改善箇所説明図

【改善対象部位】

【不具合の内容】

旋回ベアリング締結部詳細

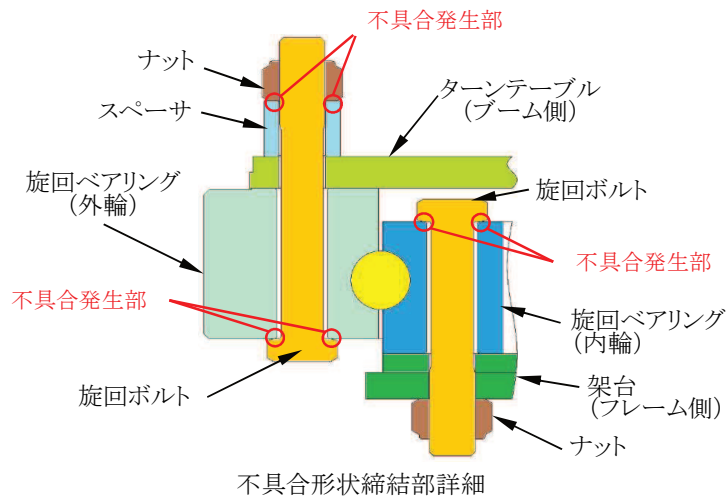
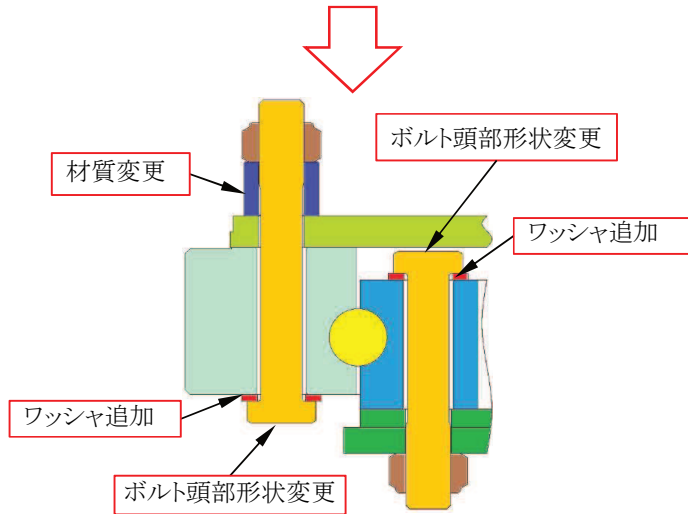
不具合形状締結部詳細

コンクリート作業車のブームの旋回ベアリング締結部において、締結部材の設計が不適切なため、締結部材の接触面に変形が生じることがある。そのままの状態で使用し続けると、締結力が低下してブームの動作が不安定になるため、ブームを用いた作業を継続できなくなるおそれがある。

対策形状締結部詳細

全車両の旋回締結部の締結部材を対策型に交換する。
